总平面调整对比图

总平调整说明:

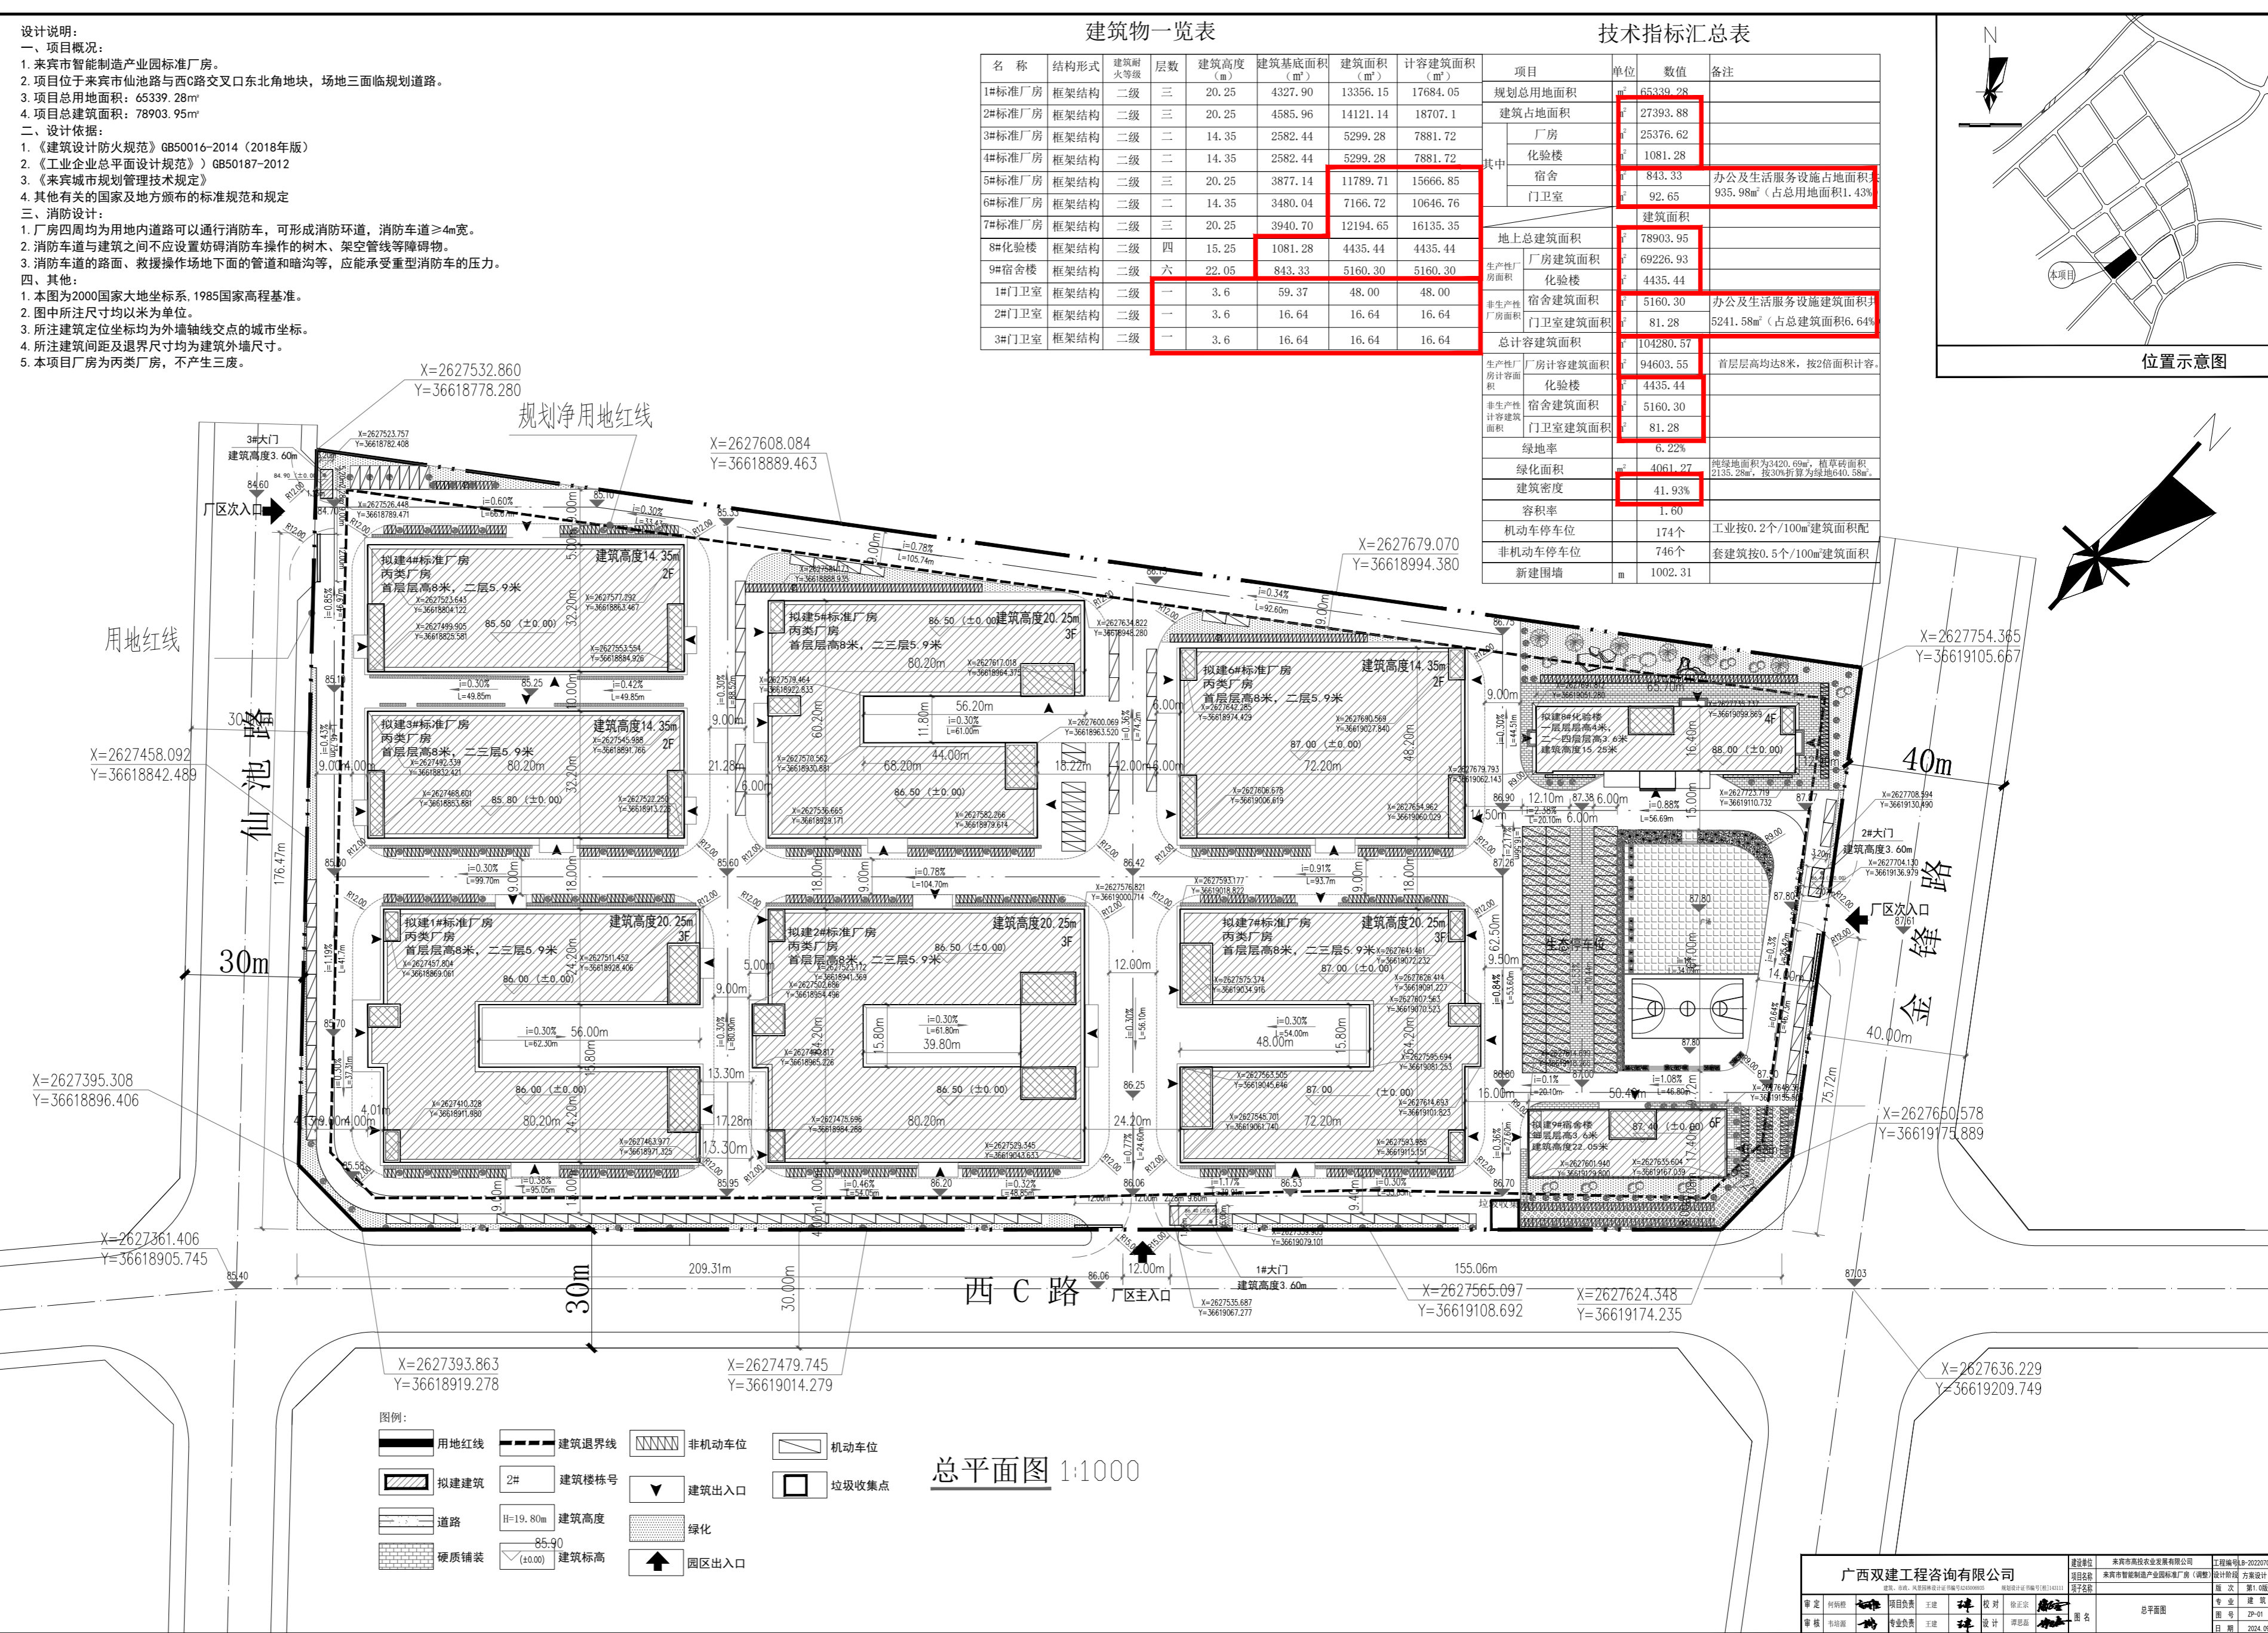
- 1、5#标准厂房建筑面积由11789.71m²调整为11926.98m²，计容面积由15666.85m²调整为15804.12m²；
- 2、6#标准厂房建筑面积由7166.72m²调整为7163.36m²，计容面积由10646.76m²调整为10643.40m²；
- 3、8#化验楼占地面积由1081.28m²调整为1123.85m²，建筑面积、计容面积由4435.44m²调整为4469.17m²；
- 4、9#宿舍楼占地面积由843.33m²调整为856.94m²，建筑面积、计容面积由5160.30m²调整为5157.66m²；
- 5、1#门卫室建筑面积、计容面积由48.00m²调整为53.69m²，建筑高度由3.6米调整为3.75米；
- 6、2#、3#门卫室占地面积由16.64m²调整为23.93m²，建筑面积、计容面积由16.64m²调整为20.28m²，建筑高度由3.6米调整为3.75米
- 7、总占地面积由27393.88m²调整为27464.62m²；地上总建筑面积由78903.95m²调整为79081.92m²，总计容建筑面积由104280.57m²调整为104458.54m²；
- 8、建筑密度由41.93%调整为42.03%；
- 9、其他与原审批图纸保持一致。
